**ROTAX****S E R V I C E I N F O R M A T I O N**

12 UL 97-D/E

July 1997

Kontrolle der Hohlschraube in der Turbodruckölleitung bei ROTAX Motor Type 914 (Serie)**Checking of the banjo bolt in the pressure oil line of turbo charger for ROTAX engine Type 914 (series)****Vorgeschrieben / mandatory****1) Wiederkehrende Symbole:**

Bild / Fig. 1

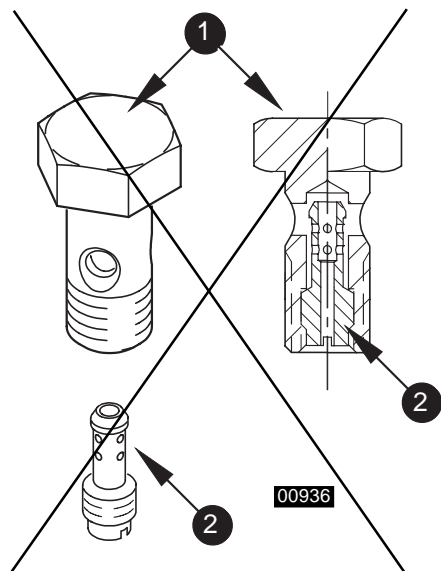
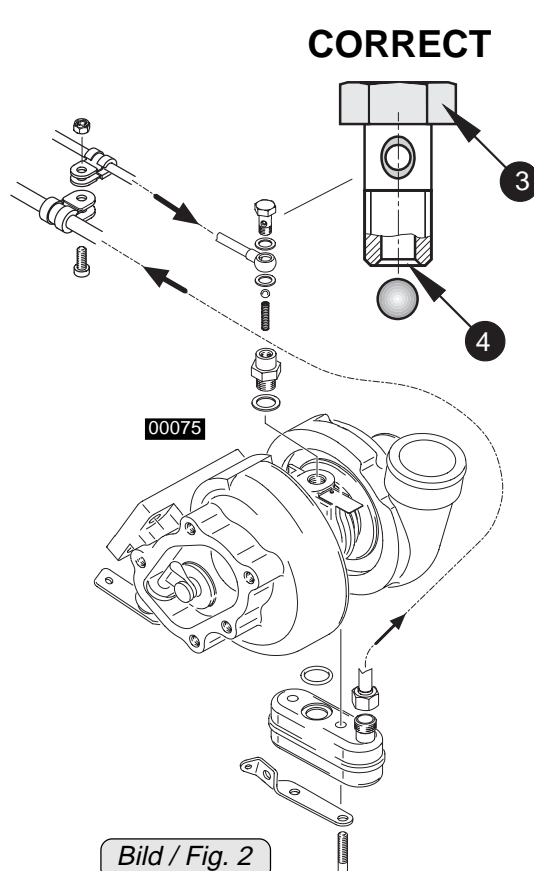
Es wurde festgestellt, daß eine Hohlschraube ❶ mit integrierter Drosselstelle ❷ anstatt einer Hohlschraube ❸ mit Ventilsitz ❹ in der Druckölleitung des Turboladers verbaut wurde. Weitere Informationen bezüglich des Systems siehe WHB 914 Kap. 9.3.2.

It has been discovered that the banjo bolt ❶ with built-in orifice ❷ instead of banjo bolt ❸ with valve seat ❹ was installed in the pressure oil line of the turbo charger. For further information of the system see Maintenance Manual 914, chapter 9.3.2.

Remove banjo bolt ❸, installed in pressure oil line of turbo charger.

Verify if banjo bolt is furnished with a valve seat ④.

▲ **WARNING:** If the banjo bolt should not be one with a valve seat but with a built-in orifice, then the turbo charger has to be renewed and the oil circuit of the suction pump has to be checked.

Exchange of the banjo bolt in accordance with following instructions.

If an incorrect banjo bolt should be found installed, renew the following parts.

Bild / Fig. 3

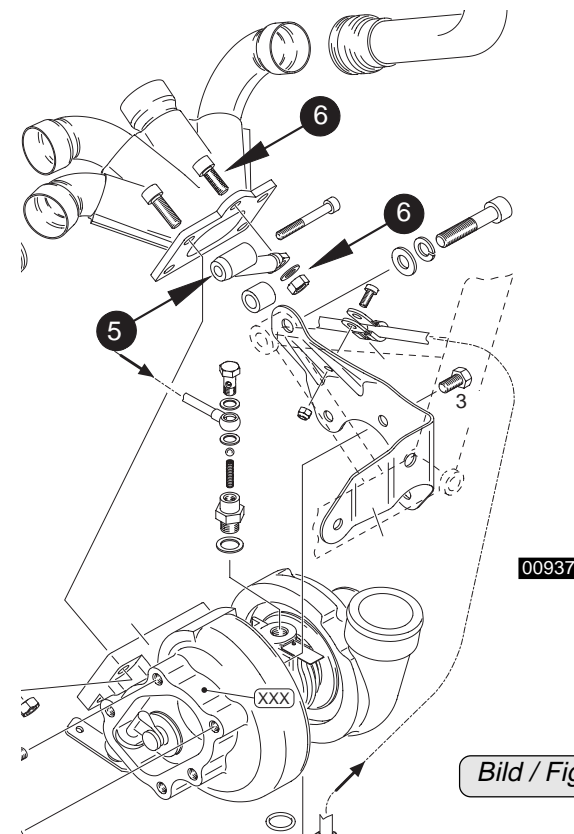
◆ **NOTE:** The support bracket ⑤ of the exhaust manifold is not included in the Maintenance Manual rev. 0.

This bracket should not be removed as it is hard to be fitted or it needs a special tool. Detach only connection to exhaust manifold ⑥. See fig. 3.
